改善箇所説明図

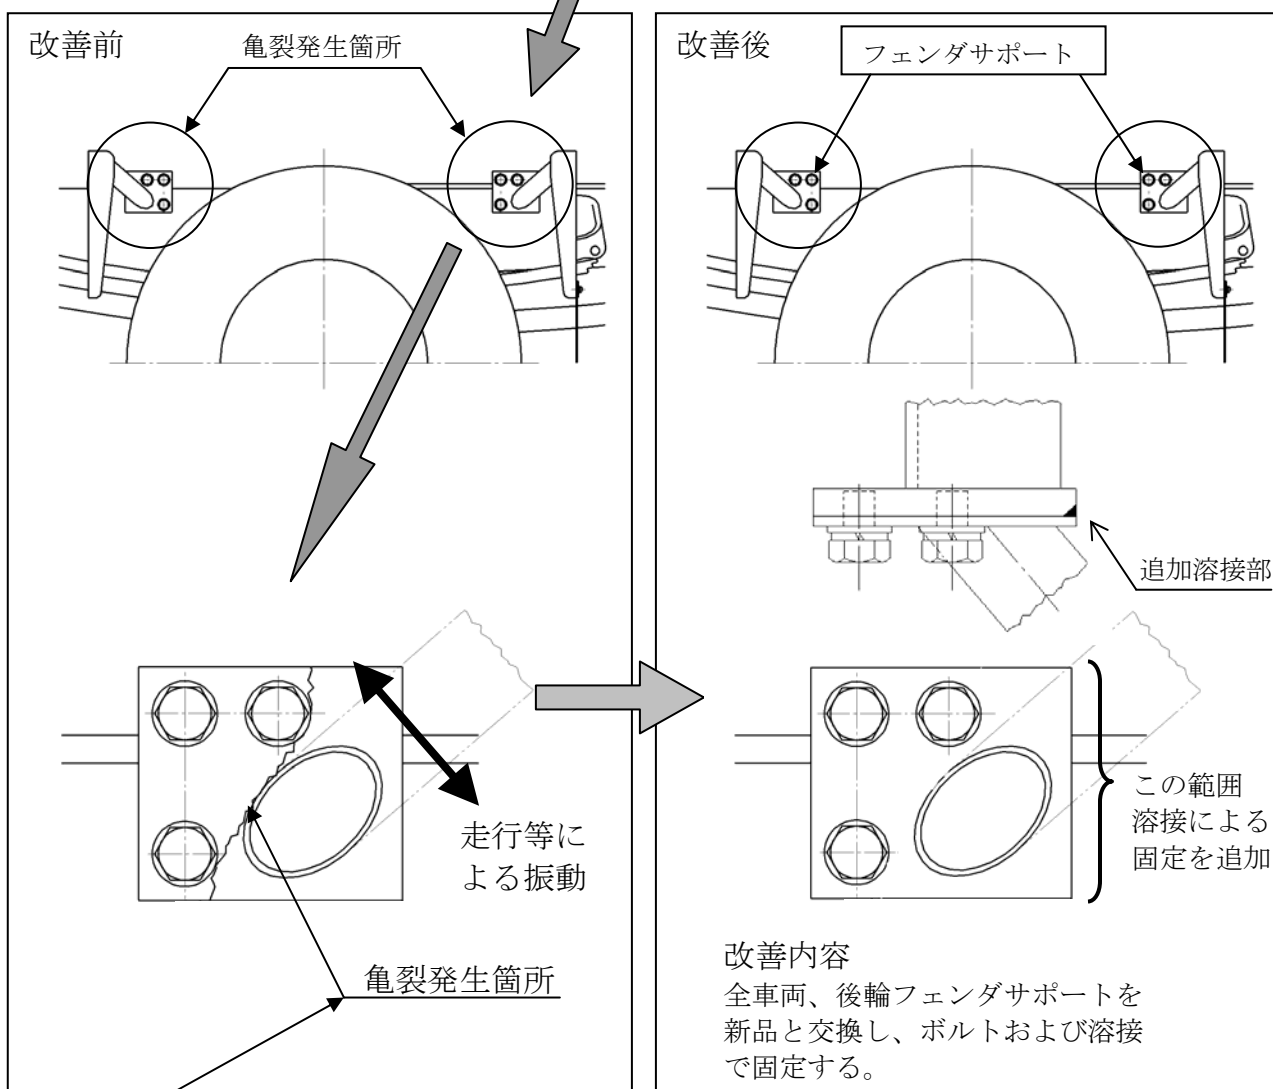
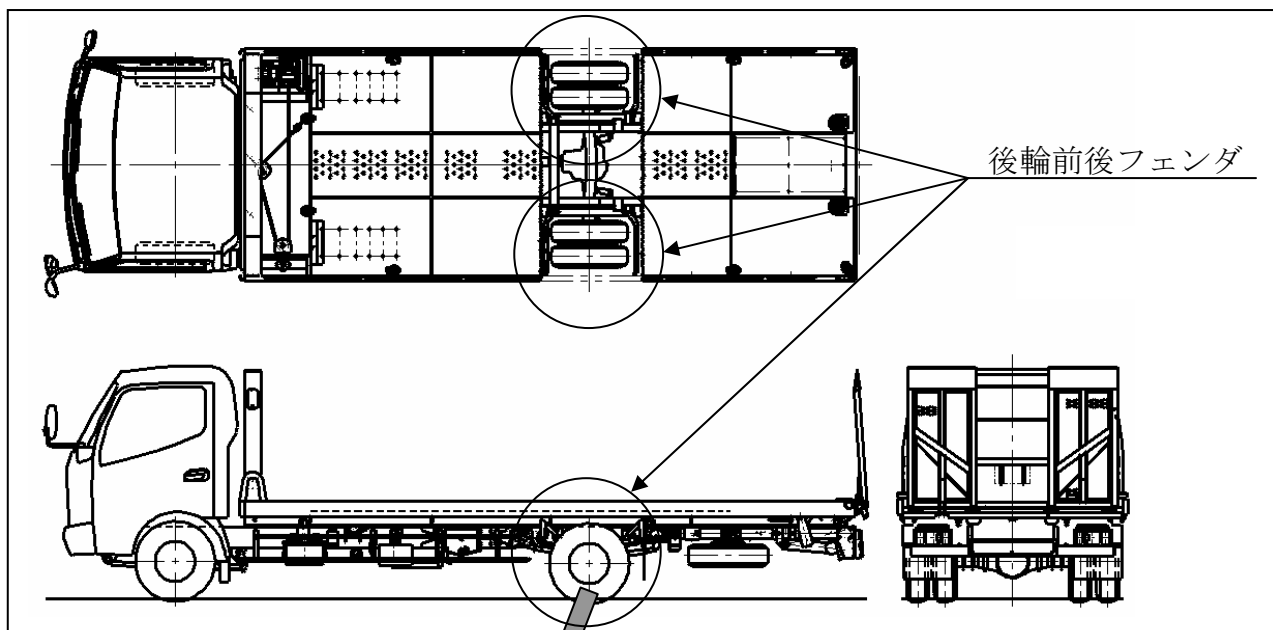
不具合発生箇所

後輪フェンダサポートの取付方法が不適切なため、走行時の振動等により、当該サポートに繰り返し負荷が集中し亀裂が発生するものがある。そのため、そのまま使用を続けると、亀裂が進行し、最悪の場合、後輪フェンダが脱落して交通の安全を妨げるおそれがある。

□内は交換部品を示す。
